Verslag Overleg Omwonenden Opvanglocatie Hengelo

OPVANGLOCATIE AMV-ERS

Overleg direct omwonenden

Variant 1

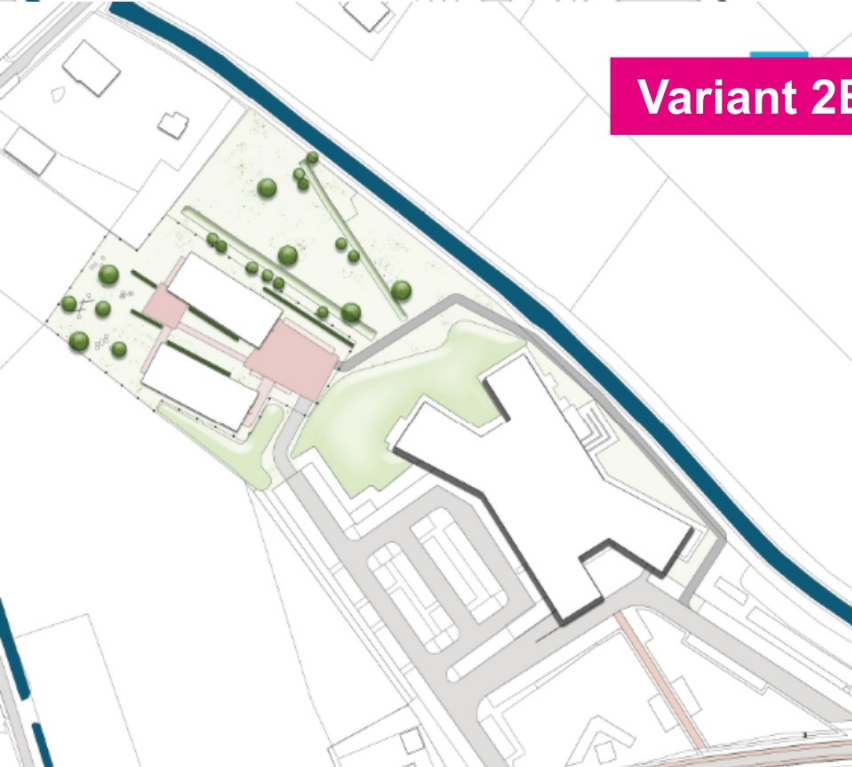
- Parkeerplaatsen op locatie COA
- Aantal parkeerplaatsen ntb
- Speelelementen in NW-hoek. Te denken valt aan tafeltennis, basket, pannaveld
- Opmerking vanuit omwonenden: als burgemeester 'buur' is, waarom dan pas vanaf 50m vanaf kop gemeentehuis locatie bouwen
- Beginnen we op maaiveld? Dat is afhankelijk van grondslag en fundering

Variant 2A

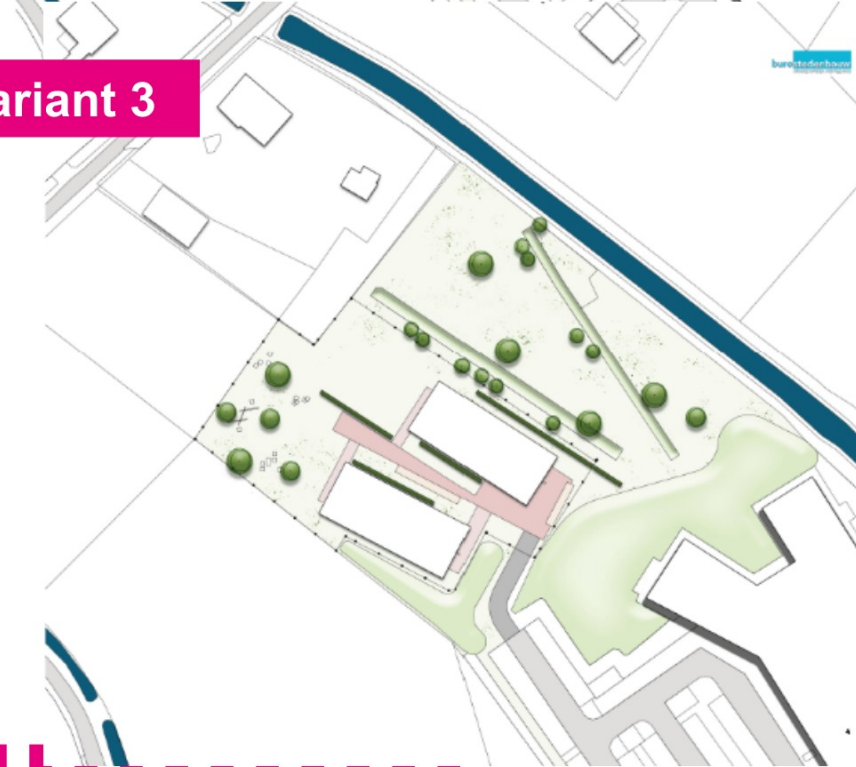
- Parkeren op terrein gemeentehuis
- Vraag: blijven bestaande aarden wallen behouden? Is als gegeven aangehouden, ook ivm beoogde termijn van 10 jaar. Evt onderzoeken of deze af te graven/verplaatsen zijn
